DETERMINAZIONE DEL DIRIGENTE SERVIZIO VIA E VINCA 22 ottobre 2020, n. 306

ID VIA 556 - D.lgs. 152/2006 e ss. mm. ii., L.R. n. 11/2001 e ss. mm. ii. - Verifica di assoggettabilità a VIA ex art. 19 del D.lgs. n. 152/2006 e ex art. 16 della L.R. n. 11/2001 e ss. mm. ii., per il “Progetto di completamento della struttura ricettiva “Riva Marina Resort” in località Specchiolla in agro di Carovigno” – Finanziato nell’ambito del Programma Operativo FESR 2014 – 2020 Obiettivo Convergenza – Regolamento Regionale n. 17/2014 – Titolo Capo 5 – Aiuti alle grandi e PMI per Programmi Integrati di Agevolazione – PIA Turismo.

Parere definitivo espresso nella seduta del 08/10/2020

Oggetto: Verifica di Assoggettabilità VIA relativo al Progetto di Completamento della struttura ricettiva Riva Marina Resort in località Specchiolla in agro di Carovigno (BR)

Fig. 2.1. E: Struttura idrogeologica della zona con indicazione del progetto di completamento (piscine variate per la

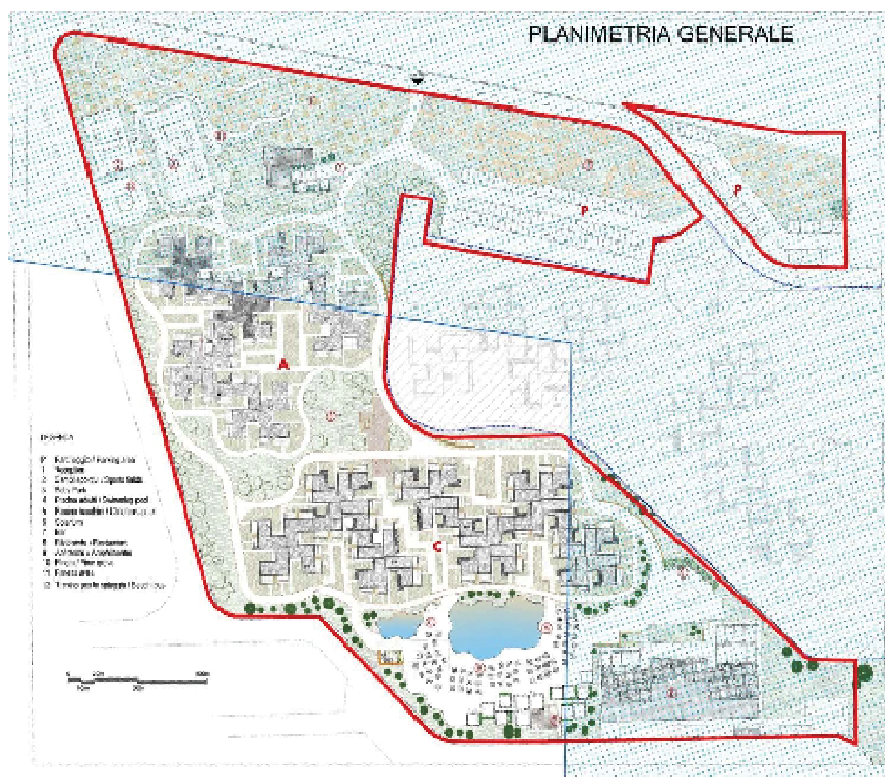
Come rilevato dalla Sezione Lavori Pubblici della Regione Puglia nella nota prot. n. 13559 del 05.10.2020, non risulta che il proponente abbia valutato la realizzabilità dell'intervento rispetto alla presenza del reticolo idrografico e pertanto lo studio necessita di essere implementato con uno studio idrologico e idraulico come meglio precisato nella detta nota della Sezione a cui si rimanda integralmente.

Fig. 2.3 F: Struttura botanico-vegetazionale con individuazione del progetto di completamento e aree variate per la

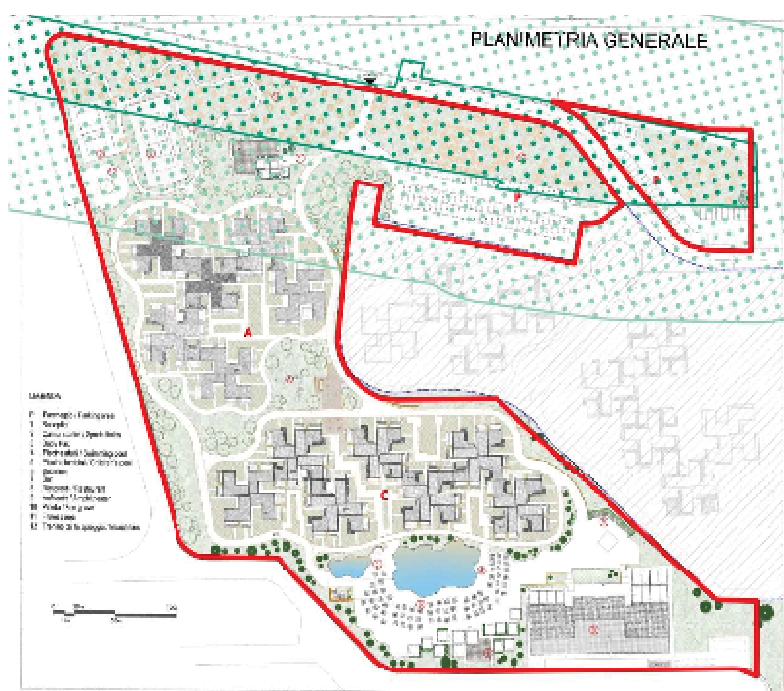
L'intervento **risulta anche in contrasto** con le prescrizioni di cui **all'art. 62 co. 2 lettera a1)** delle NTA del PPTR, in quanto, seppur modificata la localizzazione della reception come riportato nella Tavola 2.2 Planimetria generale (Progetto Integrativo 2020), comporta la trasformazione e rimozione di parte della vegetazione arborea e arbustiva presente nell'ambito della pineta esistente (*BP Bosco*) per far posto ai parcheggi, agli impianti sportivi e alle necessarie opere di urbanizzazione primaria ad esse collegate. Seppur il **co. 3 dell'art. 62** ammette determinati interventi di valorizzazione, (mediante autorizzazione paesaggistica peraltro mancante della indicazione dell'esistenza del *BP Bosco*), appare necessario per una migliore comprensione dell'intervento, una approfondita rappresentazione grafica di sistemazione dell'area in corrispondenza della pineta in cui si prevede l'accesso alla struttura.

Fig. 2.2.2a - Piano di Assente Idrogeomorfologica - Pericolosità e rischio idrogeomorfologici

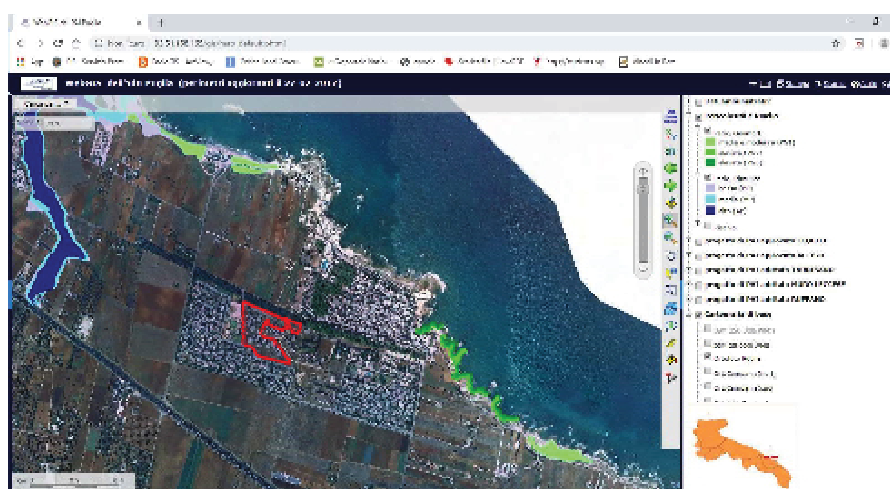
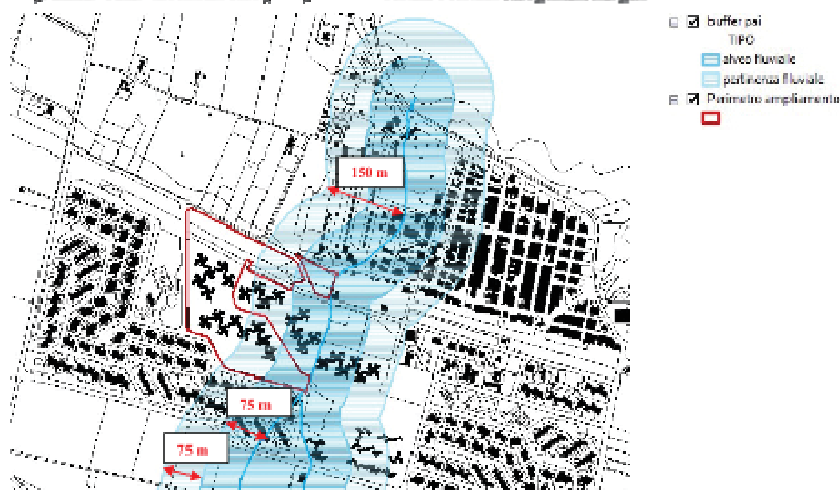
Come rilevato dalla Sezione Lavori Pubblici della Regione Puglia nella nota prot. n. 13559 del 05.10.2020, non risulta che il proponente abbia valutato la realizzabilità dell'intervento rispetto alla presenza del reticolo idrografico e pertanto lo studio necessita di essere implementato con uno studio idrologico e idraulico come meglio precisato nella detta nota

della Sezione a cui si rimanda integralmente. A riguardo, inoltre, la Sezione precisa la necessità del parere dell'AdB.
